Nr. 1260 data 01.02.2016

CLARIFICARI LA DOCUMENTAȚIA DE ATRIBUIRE ANEXATĂ ANUNȚULUI DE PARTICIPARE NUMĂRUL 165336 DIN 05.01.2016 PUBLICAT ÎN SEAP PENTRU PROCEDURA DE ATRIBUIRE A CONTRACTULUI DE ACHIZIȚIE PUBLICĂ AVÂND CA OBIECT: "Reabilitare drum județean DJ 191C: Nusfalău - Crasna - Zalău - Creaca".

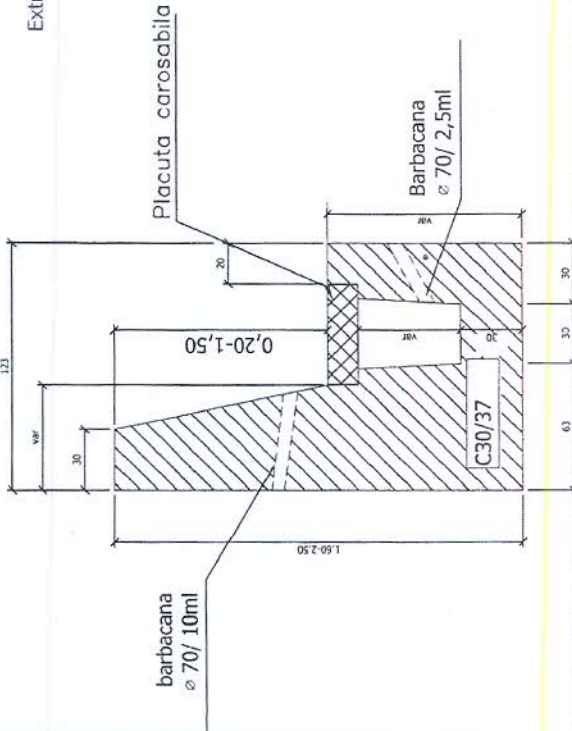
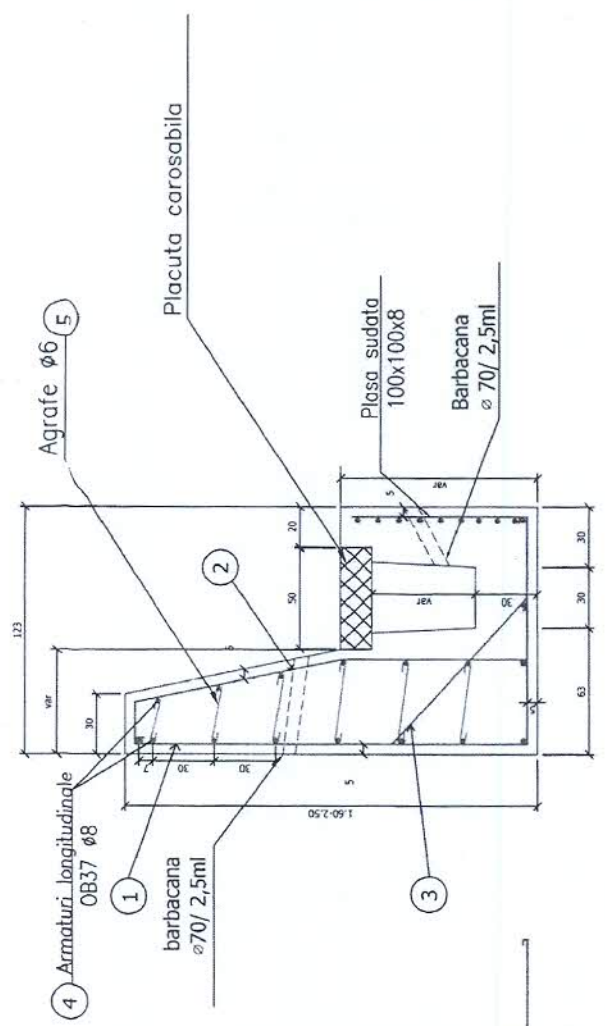
2.2 – revenim la raspuns la solicitare de clarificari nr. 907data 22.01.2016 intrebare 4/ raspuns 4 va solicitam sa ne transmiteti alt detaliu de executie pentru rigola carosabila ranforsata cu dimensiuni corecte, inclusiv extrasul de armatura aplicat rigolei ranforsate din planșa din planșa 1312939- DRU-PT-DE-TT-008.

2.2. Reatașăm planșa de detaliu pentru execuție "*Rigolă carosabilă ranforsată*", cod desen: 1312939-DRU-PT+DE-DDE-033. Armarea plăcuței carosabile se va realiza conform

planșei: 1312939-DRU-PT+DE-DDE-011. Planșa 1312939-DRU-PT+DE-DDE-034 nu se va lua în considerare.
